Oggetto	Accordo di collaborazione con l'Autorità di bacino distrettuale dell'Appennino settentrionale. Approvazione della proposta di riesame delle mappe di pericolosità fluviale del PGRA sul reticolo secondario relativa al rio Ciapasso, in comune di Diano Marina (IM)
Tipo Atto	Decreto del Dirigente
Struttura Proponente	Unità organizzativa Assetto del territorio
Dipartimento Competente	Direzione generale Protezione civile e difesa suolo
Soggetto Emanante	Roberto BONI
Responsabile Procedimento	Paolo PERSICO
Soggetto Responsabile	Roberto BONI

Aggiornamento delle mappe di pericolosità fluviale del rio Ciapasso – Comune di Diano Marina (IM).

Figura 2: PGRA – mappa della pericolosità da alluvione fluviale – stato modificato

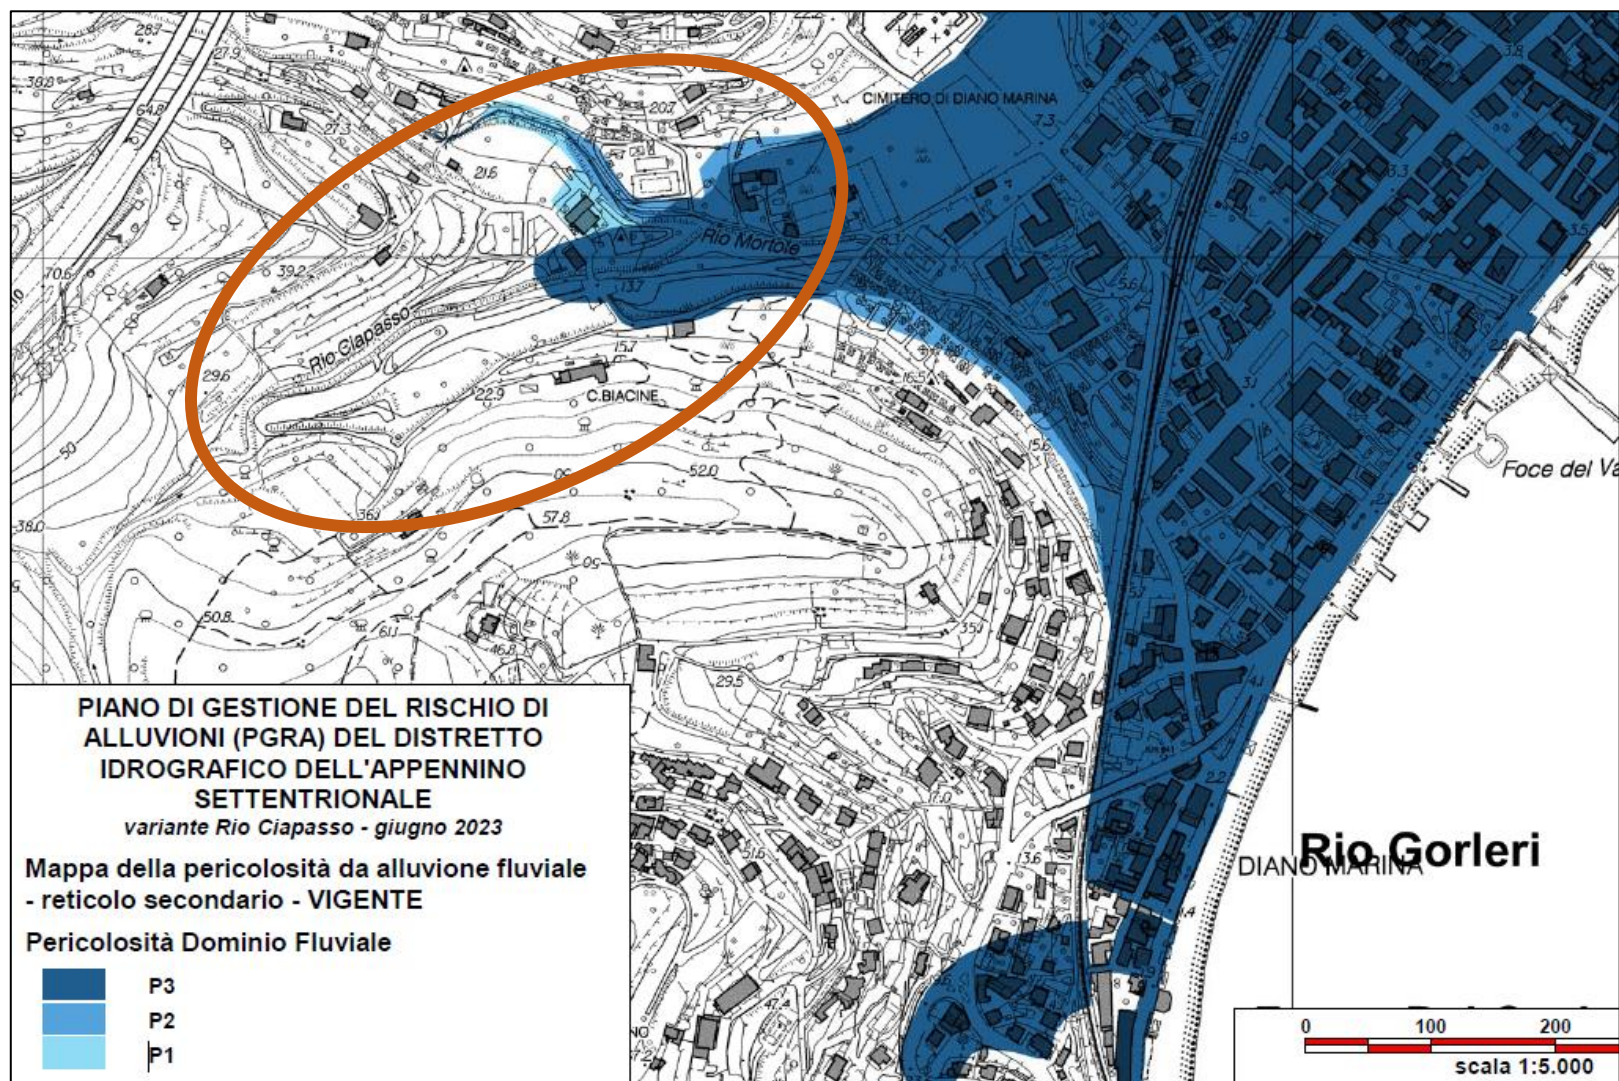
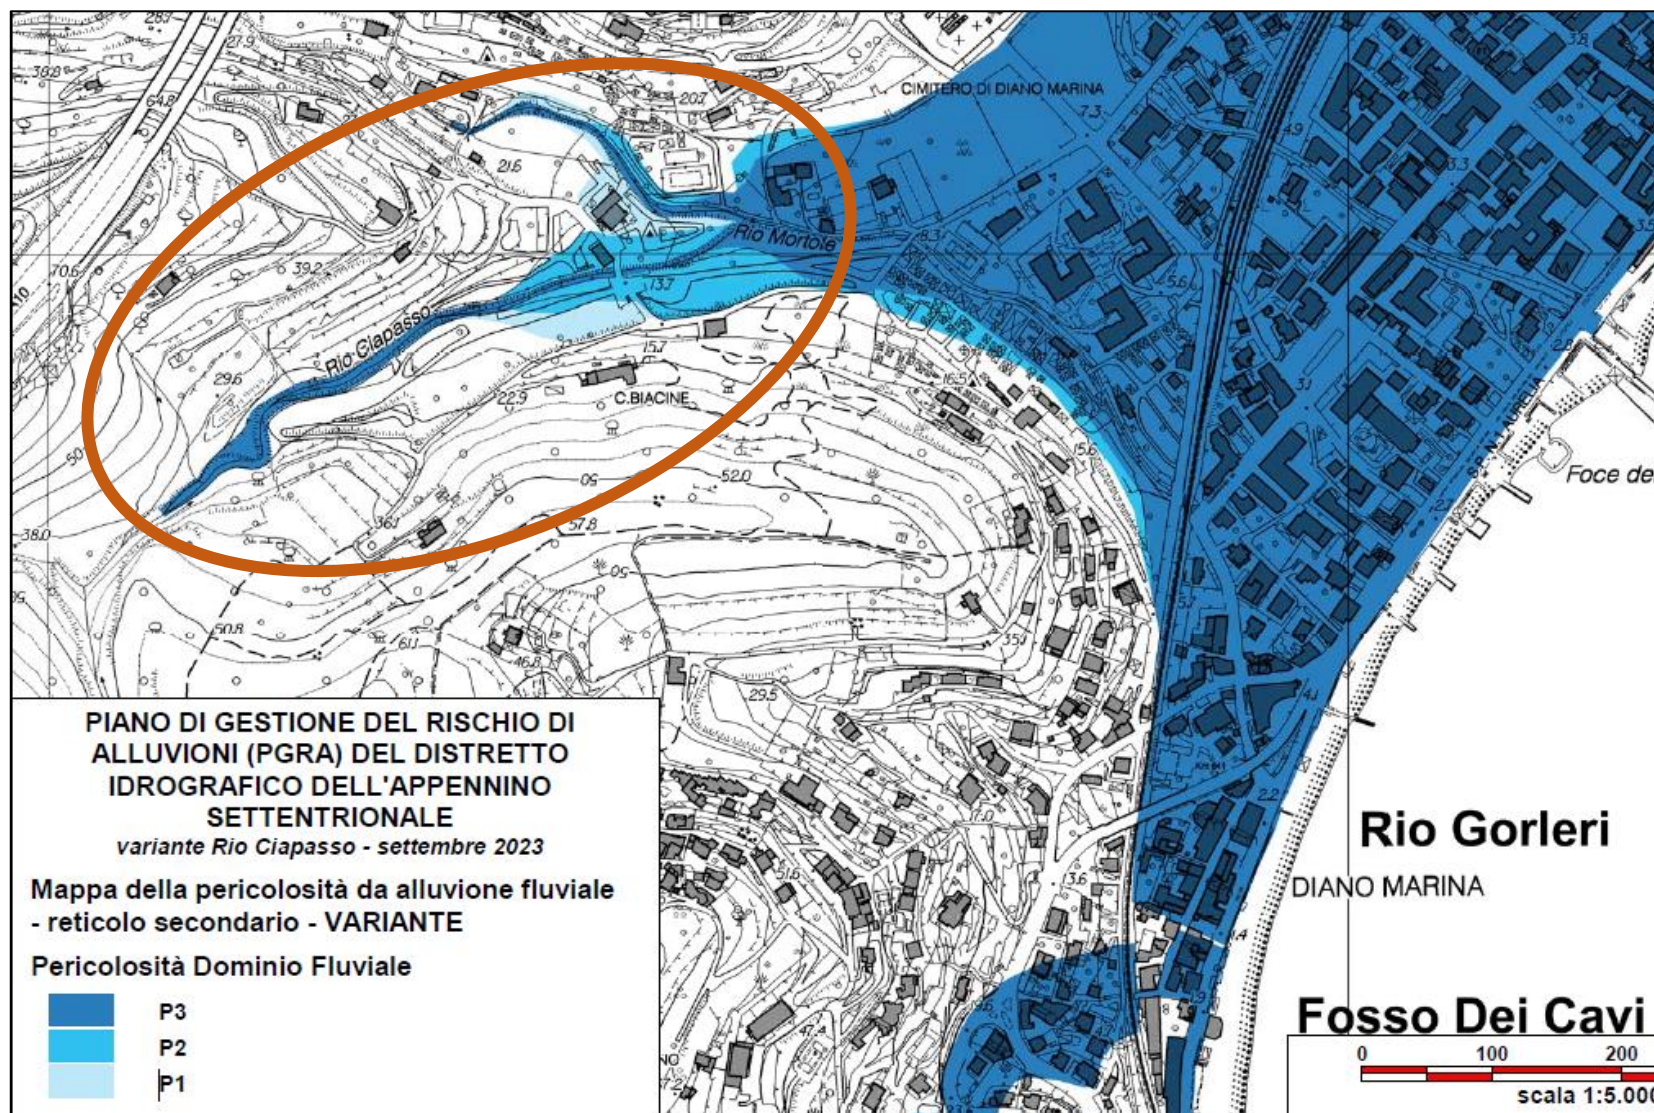
Lo studio dimostra che la portata cinquantennale sul rio Ciapasso risulta interamente contenuta in alveo, mentre la portata duecentennale presenta alcuni tratti con franco limitato; viene pertanto proposta la riclassificazione dell'attuale fascia P3 in fascia P2, come riportato nell'allegato 2.

Inoltre, più a monte, la portata cinquantennale non è contenuta in alveo e pertanto viene inserita una nuova fascia P3 in una piccola area golenale in sponda sinistra.
